A V I S T E C H N I Q U E

Zones d'Accélération de Production d'Énergies Renouvelables au regard des zonages de la Charte du PNR de la Sainte-Baume

Commune de Brignoles

Porteur de projet	Commune de Brignoles
Demande d'avis reçu le	16 janvier 2024
Date de rendu de l'avis PNR	23 janvier 2024

Géothermie

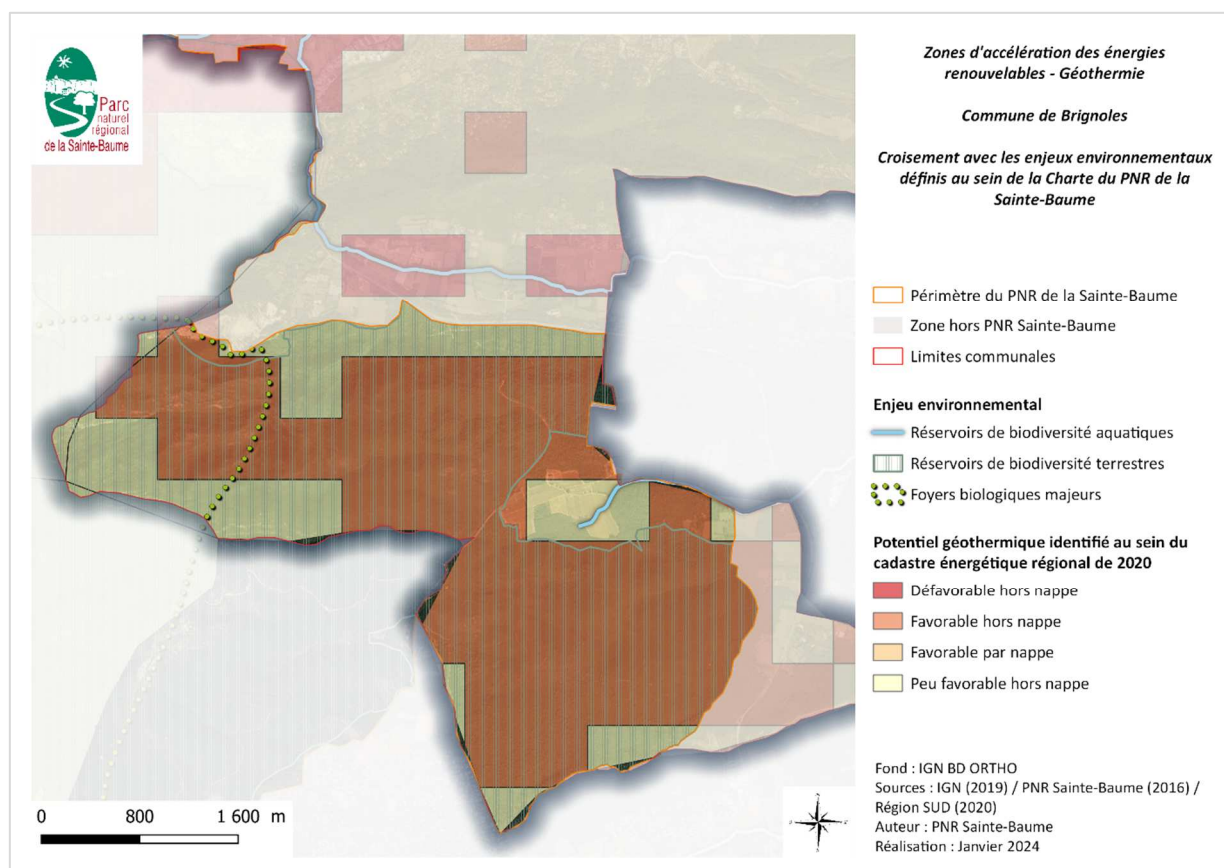
Certains secteurs identifiés comme favorables à la géothermie en nappe et hors nappe par le BRGM se situent dans le périmètre classé Parc naturel régional, au sein d'un réservoir de biodiversité terrestre. Compte tenu du caractère boisé de ce secteur, **le Parc recommande de ne pas définir de zone d'accélération pour la géothermie sur ce secteur.**

Photovoltaïque au sol

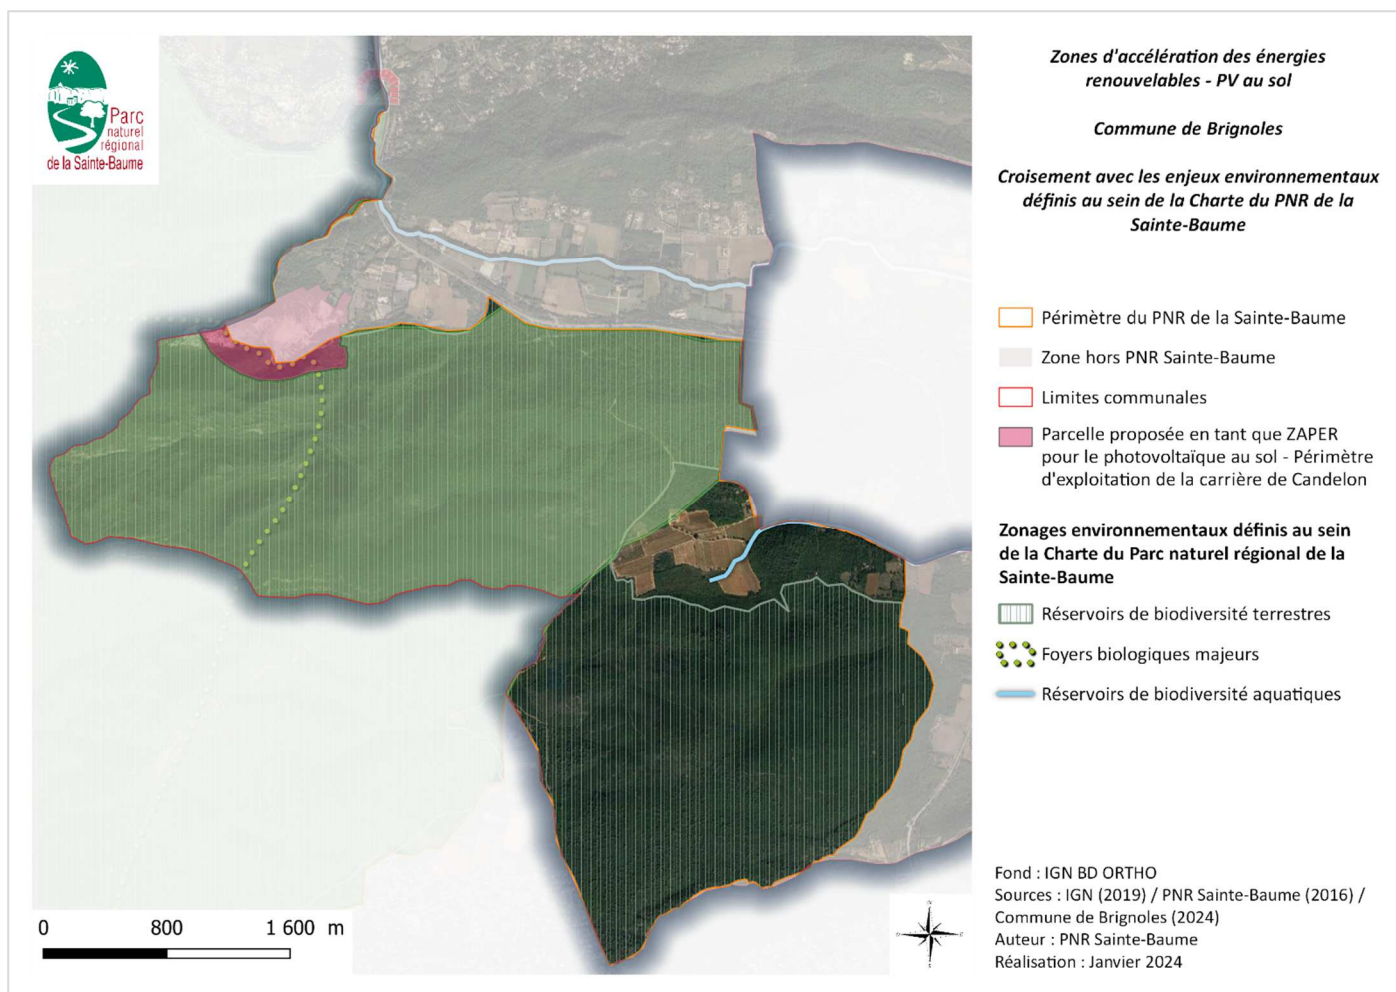
Une zone se situant sur le périmètre autorisé d'exploitation de la carrière de Candelon a été identifiée. Celle-ci est comprise, en partie sud, dans le périmètre classé Parc naturel régional. Bien que le périmètre de la carrière soit limitrophe du réservoir de biodiversité terrestre, **le Parc recommande de réduire l'emprise prévue afin d'éviter les travaux sur la partie sud du périmètre qui n'est pas artificialisée.**

- Eviter de définir des zones d'accélération pour la géothermie au sein des espaces naturels boisés inscrits en tant que réservoirs de biodiversités dans la trame verte et bleue du Parc ;
- Concernant la ZAPER photovoltaïque au sol envisagée sur l'emprise du périmètre d'exploitation de la carrière de Candelon, située en limite d'un réservoir de biodiversité terrestre, le Parc préconise une réduction de l'emprise afin d'éviter les travaux sur la partie sud du périmètre qui n'est pas artificialisée.
